Date : 26 février 2013

Urgent - Information de sécurité
Access/Access 2 Immunoassay Systems,
SYNCHRON LXi 725 Clinical System et
UniCel DxC 600i SYNCHRON Access Clinical System

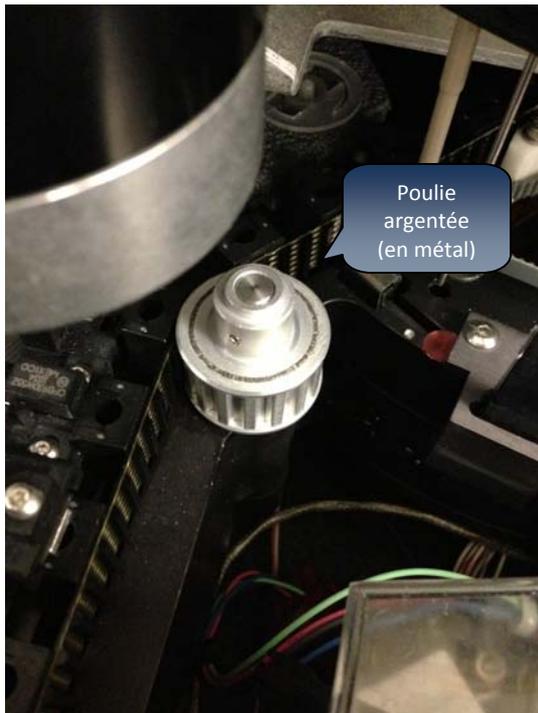
Beckman Coulter a constaté qu'une nouvelle poulie de courroie d'incubation défectueuse, en aluminium, pouvait entraîner la formation de poussières, en cas de frottement, contre le pare-lumière. Un kit de réparation incluant une poulie en aluminium n'a pas pu être localisé. Beckman Coulter veut s'assurer que cette poulie n'a pas été installée dans votre Système Access et vous demande donc de la vérifier, puis de compléter et de nous renvoyer le fax réponse ci-joint.

Poulie argentée (défectueuse)

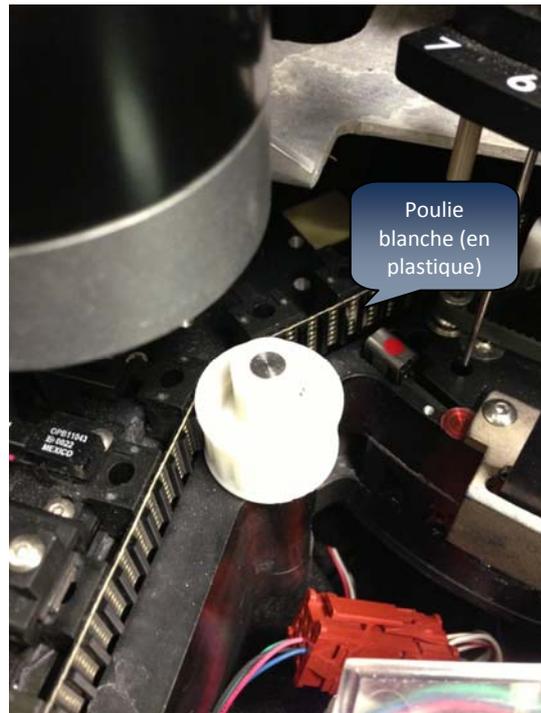
- Si la poulie installée dans votre système Access est **argentée**, il s'agit de la poulie défectueuse. Les poussières créées par celle-ci, en cas de frottement contre le pare-lumière, peuvent tomber dans les cuves réactionnelles et entraîner éventuellement des résultats de tests erronés. Des résultats inexacts peuvent engendrer des erreurs de diagnostics, des tests supplémentaires inutiles, un traitement inapproprié et/ou un retard dans le traitement des patients. Cette anomalie peut aussi être la cause de résultats de contrôle qualité imprécis, d'un échec de la vérification du système ou de résultats patients ne correspondant pas à leur état clinique.
- Si la poulie installée dans votre système Access est **blanche**, il ne s'agit pas d'une poulie défectueuse.

Placer le système Access en mode **Prêt** (Ready) ou **Pas prêt** (Not Ready). Soulever le couvercle (comme pour accéder aux sondes) et regarder du côté gauche de l'incubateur, sous la pompe péristaltique, près de la sonde d'aspiration. La poulie doit être visible comme illustré ci-dessous:

- Si la poulie est **argentée**, ne plus utiliser l'instrument et contacter le Service Clients Beckman Coulter au 0825 33 39 39 afin de déclencher une intervention puis renvoyer le fax réponse. Si une poulie argentée est installée dans votre instrument, Beckman Coulter vous recommande de revoir l'historique des résultats patients, les données de contrôle qualité et les résultats des vérifications du système, afin de détecter tout échec du contrôle qualité ou de vérification du système.
- Si la poulie est **blanche**, il s'agit de la pièce correcte et vous pouvez reprendre l'utilisation normale de l'instrument.

- Si une poulie **argentée** est installée dans votre instrument, un Ingénieur Service Clients Beckman Coulter la remplacera par une poulie en plastique. La poulie en plastique s'adapte convenablement et ne présente pas cette anomalie.
- Si votre instrument Access est équipé d'une poulie **blanche**, aucune intervention n'est requise.
